Република Србија
Град Зајечар
Трг Ослобођења бр. 1
Зајечар

Број: 404-270/4
Датум: 10.08.2020.

У поступку јавне набавке велике вредности у отвореном поступку број 404-270 - **избор приватног партнера за замену дела постојећих светилки јавног осветљења са новим LED светилкама применом мера уштеде енергије на територији града Зајечара**

ПОТЕНЦИЈАЛНИ ПОНУЂАЧ ПОСТАВИО ЈЕ СЛЕДЕЋА ПИТАЊА:

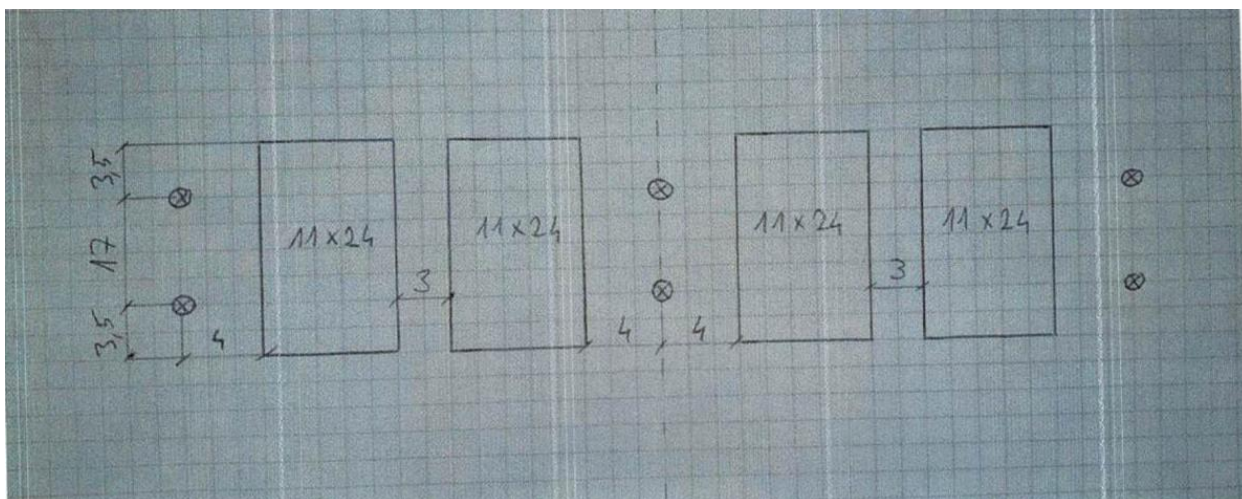
Питање бр. 2: У табели Светлотехнички задатак пројекта, на страни 37. конкурсне документације, наводи се да је за профил Ref1 потребно испунити фотометријске услове за спортске терене.

Molimo Naručioca da detaljnije opiše ove fотометријске услове, jer na osnovu datih podataka nismo u mogućnosti da pripreмимо prihvatljivу ponudu. Kako bismo mogli blagovremeno da pripreмимо prihvatljivу ponudu, neophodno je da na vreme poručimo uzorke koje ćemo predati uz ponudu, a u konkretnoj situaciji nismo u mogućnosti da odaberemo adekvatni reflektor zbog nejasnih instrukcija u konkursnoj dokumentaciji, što može dovesti do nedovoljnog ili neodgovarajućег осветљенја на тим спортским теренима.

Obilaskom terena dana 24.07.2020. godine proverili smo sportske терене navedene u konkursnoj dokumentaciji i ispostavilo se da su pretežno istih dimenzija i rasporeda, i to:

- Четири тениска терена се налазе један поред другог са дугом страном стандарсних димензија 11x24 метара.

Међусобни распон stubova је 17 метара, stub се налази од од краће ивице на 3,5 метара.

Postoji ukupno 6 stubova sa 4 reflektora na stubu sa spoljašnjim stubovima i 8 reflektora sa središnjim stubovima.

Dva terena се налазе на 3 метра међусобне удаљености, на размалу од 8 метара, а затим два тениска терена са 3 метра међусобне удаљености.

Stubovi се налазе на 4 метра од дуге ивице терена симетрично распоређено.

Zahtevani nivo осветљености треба да буде 200lx уз равномernost осветљености $E_{hmin}/E_{hsr} > 0,6$ што је дефинисано за Класу II према EN 12193 „Sports Lightning“.

U nastavku vam dostavljamo i skicu terena.

Na osnovu svega navedenog, neophodno nam је pojašnjenje da li Naručilac može prihvatiti predloženo rešenje kao prihvatljivo за ovaj profil, odnosno за zahteve које је навео као "Fотометријски услови за спортске терене"?

Takođe, molimo Naručioca da izmeni konkursnu dokumentaciju u skladu sa predloženim i u skladu sa članom 63. ZJN, te na taj način omogući ponuđačima da pripreme prihvatljive ponude.

Одговор на постављено питање бр. 2: Свако техничко решење које је прихватљиво за Наручиоца и за које се докаже да је у јавном интересу, Наручилац ће прихватити у стручној оцени понуда.

Одговор на ово питање је обухваћен и изменом конкурсне документације бр. 404-270/3 од 10.08.2020. године.
